Wadowice, dnia 25.04.2024r.

Znak: ZP.26.1.16.2024.2

### ***Informacja o wpłynięciu pytania i modyfikacji SWZ w postępowaniu przetargowym pn. „Przebudowa i doposażenie Szpitalnego Oddziału Ratunkowego (SOR) w ZZOZ w Wadowicach”***

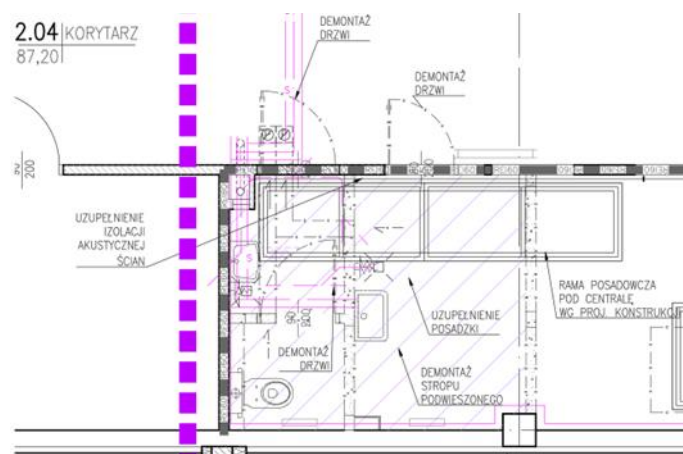
**Pytanie nr 50:** W którym miejscu w piwnicy jest płyta akustyczna gr. 50 mm? Co to za materiał? – pozycja nr 11.14 w przedmiarze budowlany.

**Odpowiedź:** Zgodnie z opisem w projekcie architektury Zamawiający potwierdza, iż płyta akustyczna jest izolacją akustyczną. W pomieszczeniu wentylatorni w piwnicach należy wykonać na dołączonym fragmencie pomieszczenia izolację akustyczną stropu, ścian i słupów.

Izolację akustyczną należy wykonać z płyty termoizolacyjnej służącej do wyciszania pomieszczeń technicznych z min. 5 letnią gwarancją. Płyty wykonane z niepalnej wełny mineralnej z obustronną warstwą wierzchnią z wełny drzewnej wiązanej magnezylem. Należy zamontować (na sucho) płyty o grubości 75 mm - na kołkach stalowych IDMS bezpośrednio do ściany. Można nie malować płyt po montażu.
